MODIFICATION N°2 DU PLAN LOCAL D'URBANISME

RAPPORT DE PRESENTATION

Modification n°2 – Dossier de concertation

Plan de zonage actuel

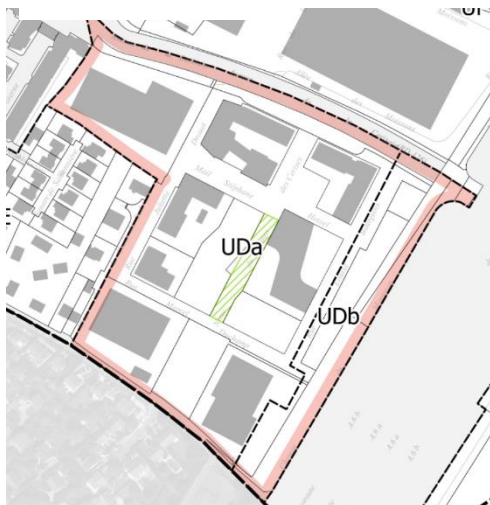
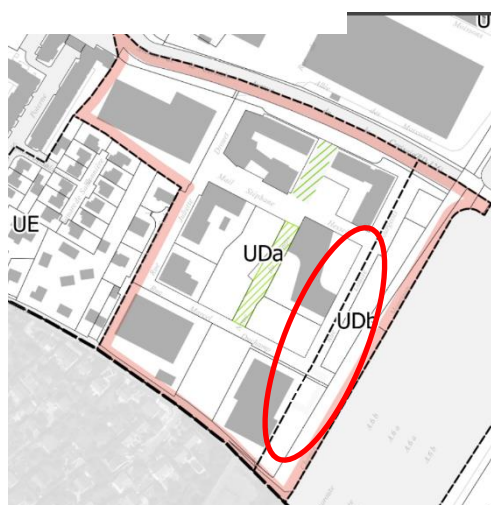
2.1.1 Modification du zonage

Compte-tenu de l'évolution du plan masse la délimitation des secteurs Uda et UDb est revue.

Par ailleurs, l'espace vert paysager protégé correspondant à la noue du temps des cerises est identifié conformément à sa réalisation.

Plan de règlementaire actuel

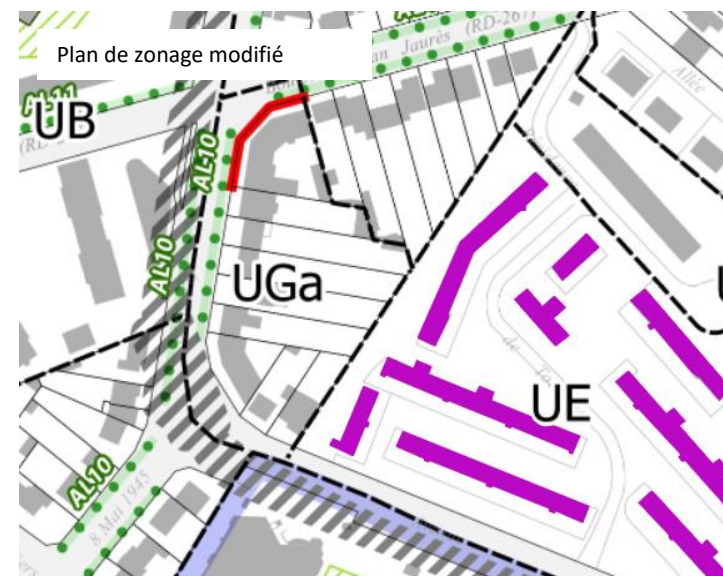
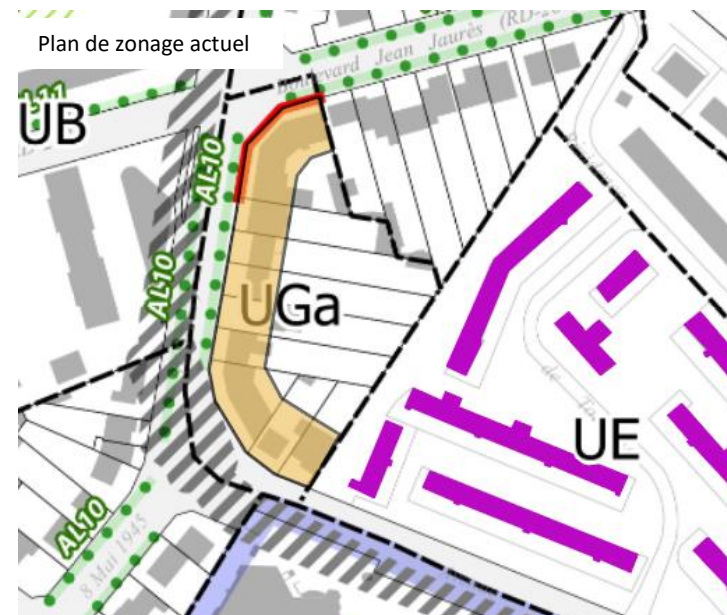
2.1.2 Modification du plan règlementaire

Le plan règlementaire est mis à jour conformément à l'étude de reprogrammation.

Des corrections de formes sont également intégrées pour prendre en compte la réalisation des lots déjà bâtis.

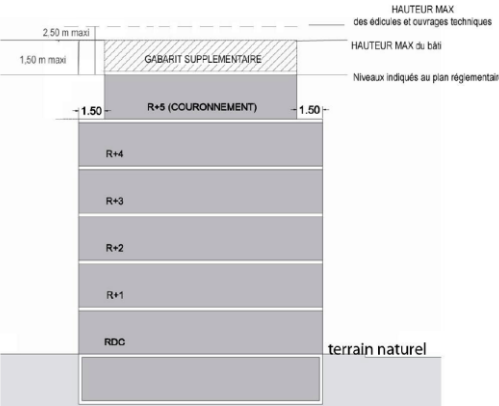
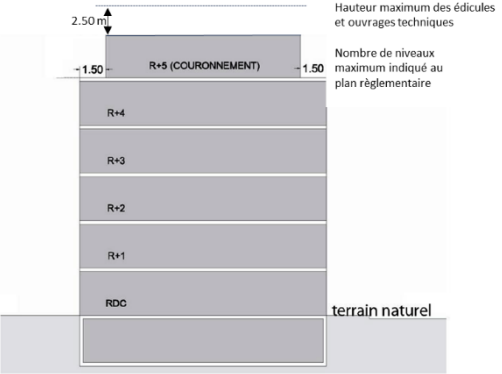
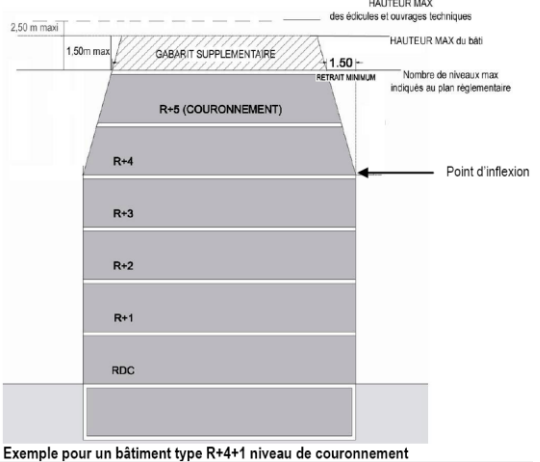
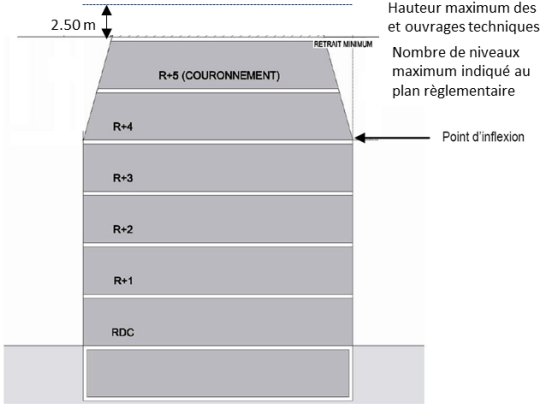
Rédaction actuelle	Rédaction modifiée
<u>Principe du retrait du niveau de couronnement :</u> Le(s) niveau(x) de couronnement seront implantés en retrait de 1.50 m minimum de tout point de toutes les façades, sauf majoration jusqu'à 20 % de la hauteur de tout ou partie de la construction.  Exemple pour un bâtiment type R+4+1 niveau de couronnement <u>Principe de l'enveloppe continue</u> En cas de traitement du volume du bâtiment selon le principe de l'enveloppe continue, le gabarit réglementaire impose un retrait minimum d'1m50 calculé depuis le nu de la façade au droit du Plancher Haut du dernier niveau. Le point d'inflexion de la façade pourra se situer à n'importe quel niveau du bâtiment.	constructions et l'aménagement de leurs abords ». <u>Principe du retrait du niveau de couronnement :</u> Le(s) niveau(x) de couronnement seront implantés en retrait de 1.50 m minimum de tout point de toutes les façades, sauf majoration jusqu'à 20 % de la hauteur de tout ou partie de la construction. Les doubles attiques sont autorisés, dans ce cas, les deux derniers niveaux de construction sont implantés en retrait d'1.50 m du nu de la façade du niveau inférieur. Les doubles attiques sont préférentiellement positionnés sur les façades situées le long de l'alignement.  Exemple pour un bâtiment type R+5 <u>Principe de l'enveloppe continue</u> En cas de traitement du volume du bâtiment selon le principe de l'enveloppe continue, le gabarit réglementaire impose un retrait minimum d'1m50 calculé depuis le nu de la façade au droit du Plancher Haut du dernier niveau. Le point d'inflexion de la façade pourra se situer à n'importe quel niveau du bâtiment.

Rédaction actuelle	Rédaction modifiée
 Exemple pour un bâtiment type R+4+1 niveau de couronnement	 Exemple pour un bâtiment type R+5
UD 3.3 Implantation des constructions par rapport aux voies et emprises publiques <u>3.3.1. Dispositions générales :</u> <u>En zone UDa</u> L'implantation des bâtiments par rapport aux voies et emprises publiques respectera les retraits minimum et alignements obligatoires indiqués sur le plan réglementaire annexé. Les niveaux d'infrastructures respecteront les contraintes de retraits et alignements. Au rez-de-chaussée, le retrait ou l'alignement obligatoire seront respectés sur un minimum de 80 % du linéaire de façade de la construction, sauf indications contraires indiquées sur le plan réglementaire. Par conséquent, des retraits (redents sur hall...) ponctuels sont admis. En étage, la façade pourra être implantée en retrait afin de pouvoir réaliser des balcons ou des loggias. Les saillies à l'aplomb des marges de recul sont autorisés si elles ne dépassent pas 50 cm de débord (nez de dalle,	UD 3.3 Implantation des constructions par rapport aux voies et emprises publiques <u>3.3.1. Dispositions générales :</u> <u>En zone UDa</u> L'implantation des bâtiments par rapport aux voies et emprises publiques respectera les retraits minimum et alignements obligatoires indiqués sur le plan réglementaire annexé. Les niveaux d'infrastructures respecteront les contraintes de retraits et alignements. Au rez-de-chaussée, le retrait ou l'alignement obligatoire seront respectés sur un minimum de 80 % du linéaire de façade de la construction, sauf indications contraires indiquées sur le plan réglementaire. Par conséquent, des retraits (redents sur hall...) ponctuels sont admis. Lorsque les constructions sont implantées à l'alignement les niveaux de rez-de-chaussée affectés aux logements seront préférentiellement surélevés. En étage, la façade pourra être implantée en retrait notamment afin de

Document graphique en vigueur
Plan de zonage général - modification secteur UGa

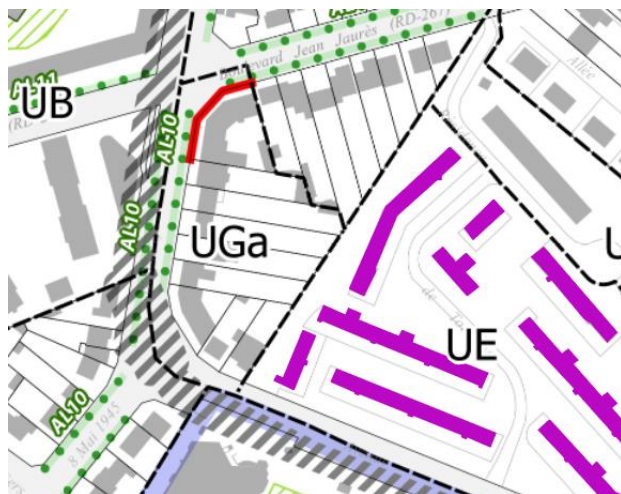
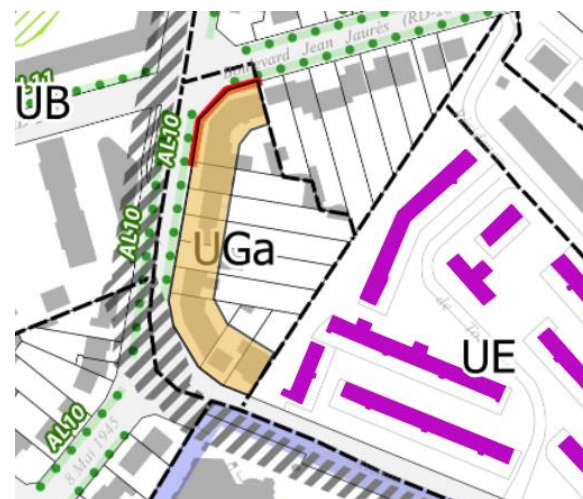
Constat : les parcelles situées à l'angle du boulevard Jean Jaurès et de l'avenue du 8 mai 1945 classées en zone UGa, permettant l'évolution du tissu pavillonnaire, sont concernées par le périmètre de la trame verte et bleue identifiée au PLU.

Prise en compte : Mise en place sur ce secteur d'une bande de constructibilité privilégiée d'une profondeur de 20 mètres à compter de l'alignement des voies portée au plan de zonage général.

Intégration d'une bande de constructibilité privilégiées sur le secteur UGa à l'angle du boulevard Jean Jaurès et de l'avenue du 8 mai 1945

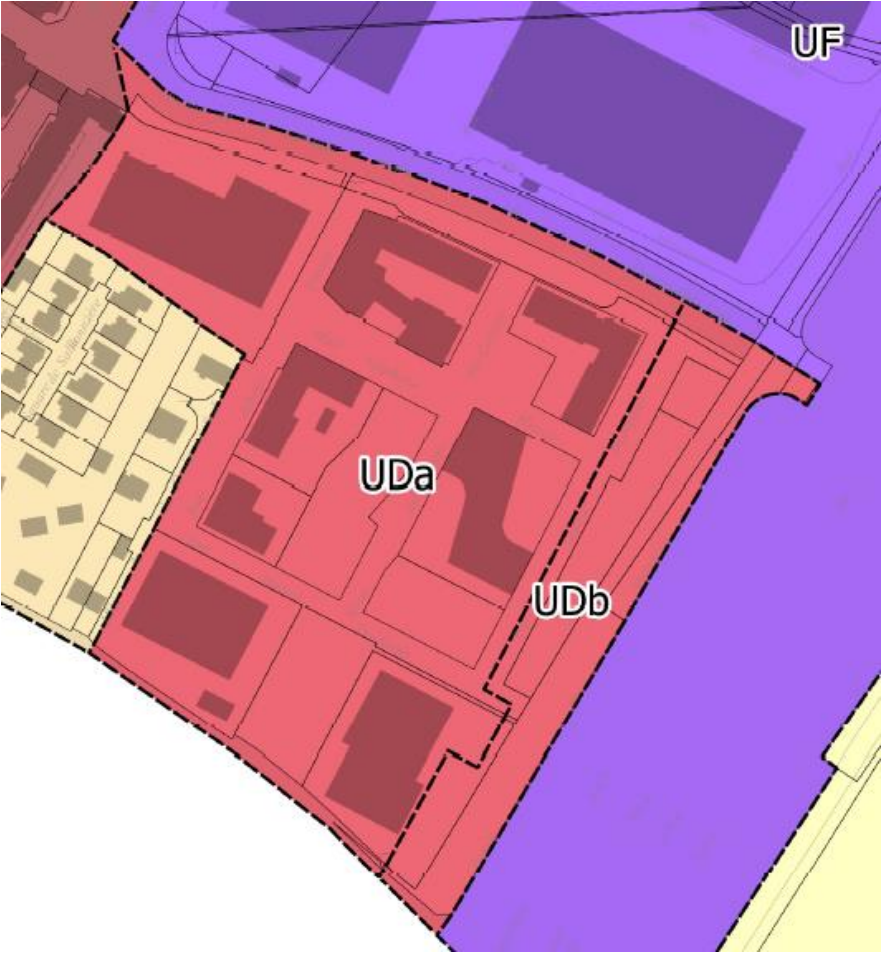
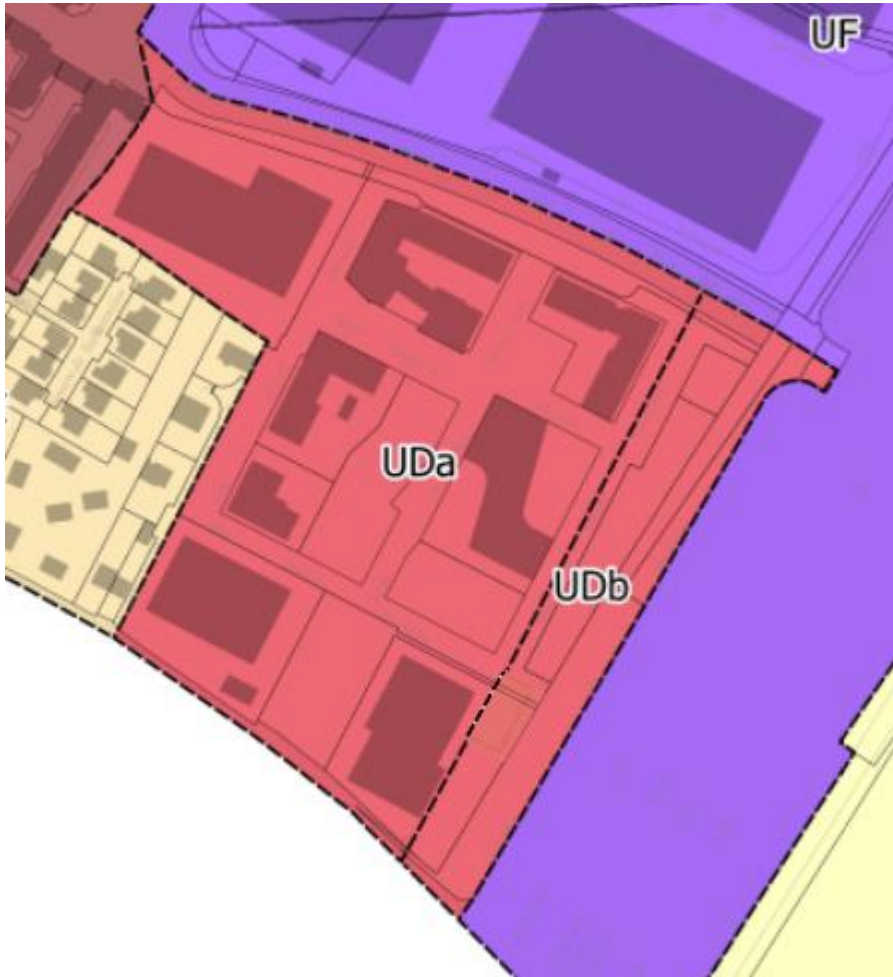
Document graphique en vigueur	Document graphique modifié
	Modification des implantations et hauteurs volumes des lots restants à bâtir Régularisation des volumes bâtis Intégration des superficies d'espaces verts pour mise en cohérence avec l'article UD 5.1 sur le traitement des espaces libres Identification de la noue du temps des Cerises en espaces paysager protégé Identification des superficies d'espaces verts et cheminement public à réaliser Intégration d'un principe de mur anti-bruit toute hauteur rue Marcel Duchamp.
